**430**
SCUDERIA

Aktion Nr.	Gruppe	Progressiv Nr.
284	9	1639/A

Betreff: **Austausch Befestigungsschrauben des unteren Grills in Heckstoßstange**

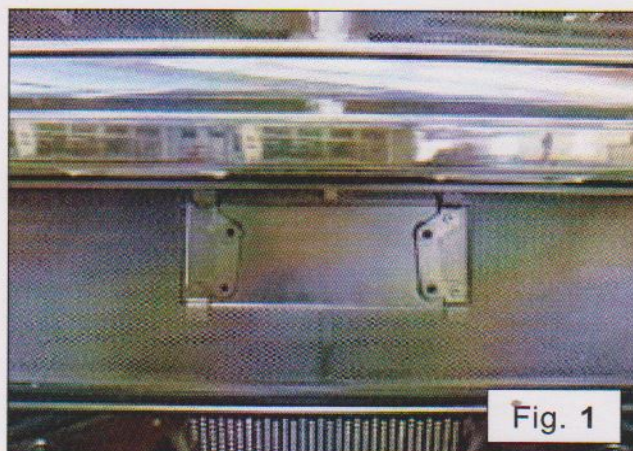
- › Das hintere Nummernschild demontieren, dann die **4 Schrauben austauschen** (Fig. 1), welche das Grill an der Stoßstange befestigen gegen die neuen konformen **Schrauben mit ET-Nr. 80818300.**

WICHTIG: Den Bereich der Schrauben akkurat reinigen von eventuellem Rost mit geeigneten und nicht aggressiven Produkten (z.B. Wasser mit Seifenreiniger).

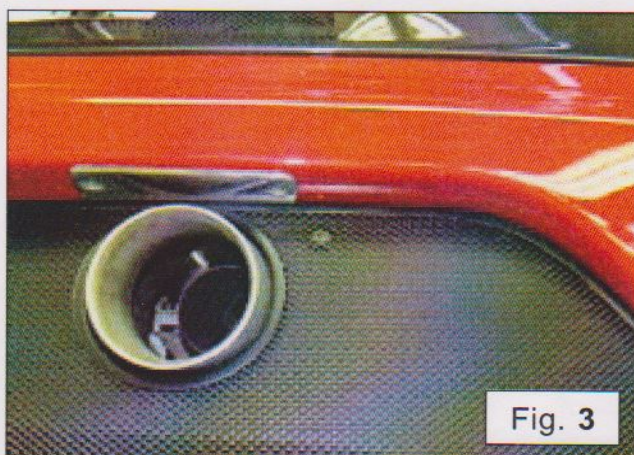
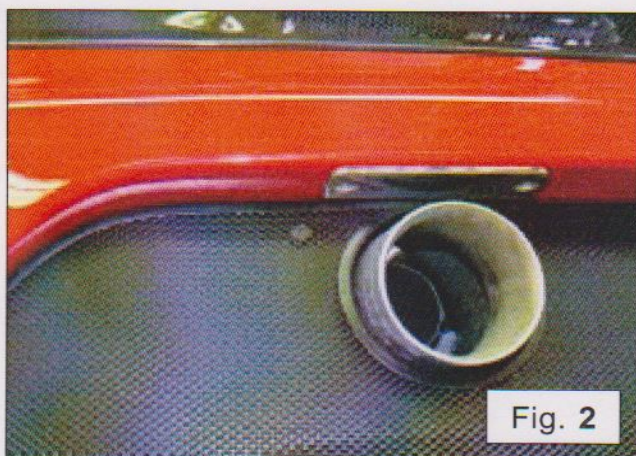
- › Die **2 oberen rechten und linken Befestigungsschrauben** (Fig. 2 und 3) gegen die neuen konformen **Schrauben mit ET-Nr. 80818300 austauschen.**

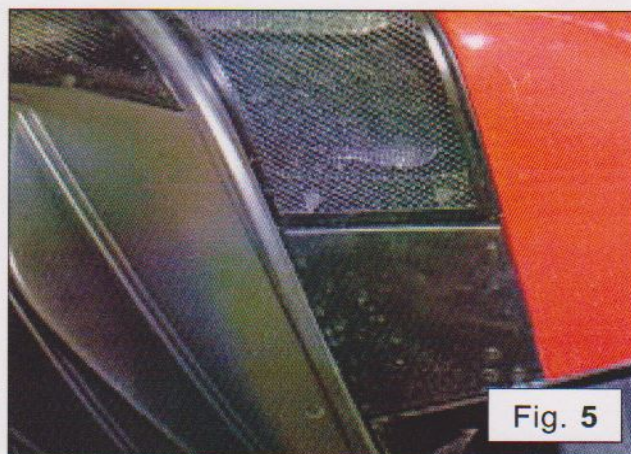
- › Die 4 unteren rechten und linken Befestigungsschrauben (Fig. 4 und 5) gegen die neuen konformen Schrauben mit ET-Nr. 80818300 austauschen.
